INFORME DE HITO DE CONTROL
N° 4626-2024-CG/MPROY-SCC

**“IMPLEMENTACIÓN DEL PAQUETE 3 DE LA CARTERA
EDUCACIÓN QUE SE EJECUTA EN EL MARCO DEL
CONTRATO DE ESTADO A ESTADO”**

**HITO DE CONTROL N° 1 – “PERIODO DE SUBSANACIÓN
DE DEFECTOS IDENTIFICADOS EN LA OBRA DE LA
I.E. N° 88232 “NUESTRA VIRGEN MARÍA” DEL PAQUETE 3
DE LA CARTERA EDUCACIÓN, AL MES DE ENERO DE
2024”**

IMAGEN N° 1

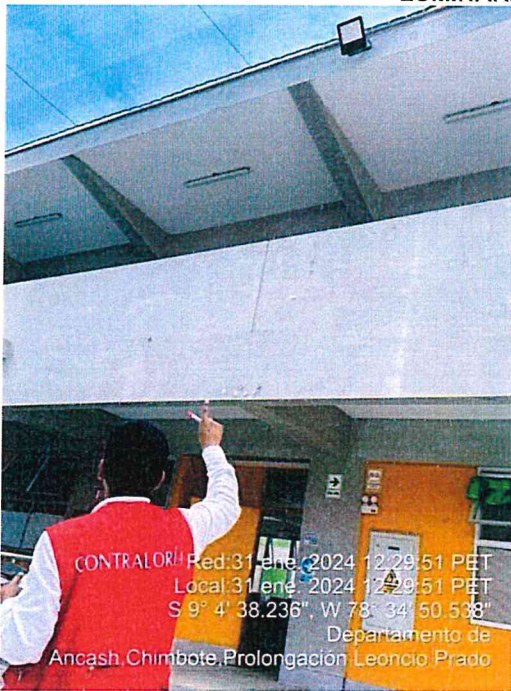
LUMINARIAS INOPERATIVAS
